BI.270.05.05.2013

Dotyczy: przetargu na:

Adaptacja budynku MKS na przedszkole - II etap

Zgodnie z art. 38 ust. 1 pkt 3 ustawy – Prawo zamówień publicznych ((Dz.U. z 2010r., Nr 113 poz. 759 z późn. zm.) Zamawiający udziela wyjaśnień treści specyfikacji istotnych warunków zamówienia w następującym zakresie:

LOKALIZACJA POMIESZCZENIA W BUDYNKU
RZUT PARTERU SKALA 1:200

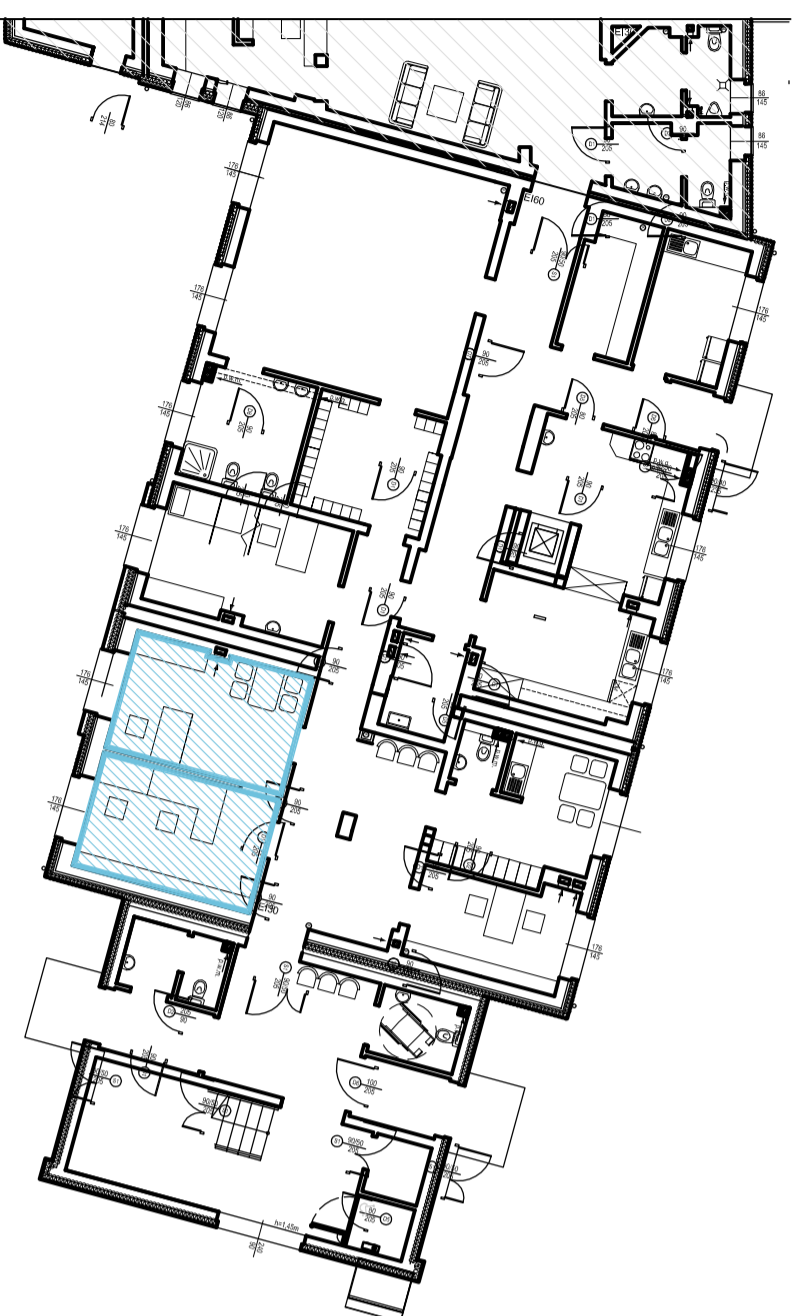
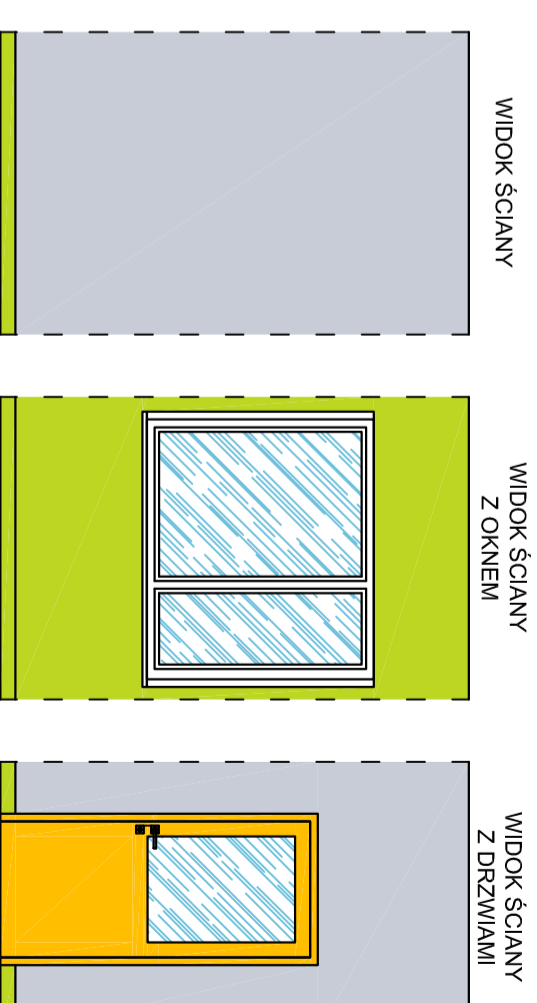
20. Brak rysunku nr 8 w projekcie aranżacji wnętrza. Proszę o zamieszczenie brakującego rysunku na stronie internetowej.

- Brak rysunku nr 8 Projektu Aranżacji Wnętrz.

Odp.: W załączeniu do pisma.

Odp.: W załączeniu do pisma.
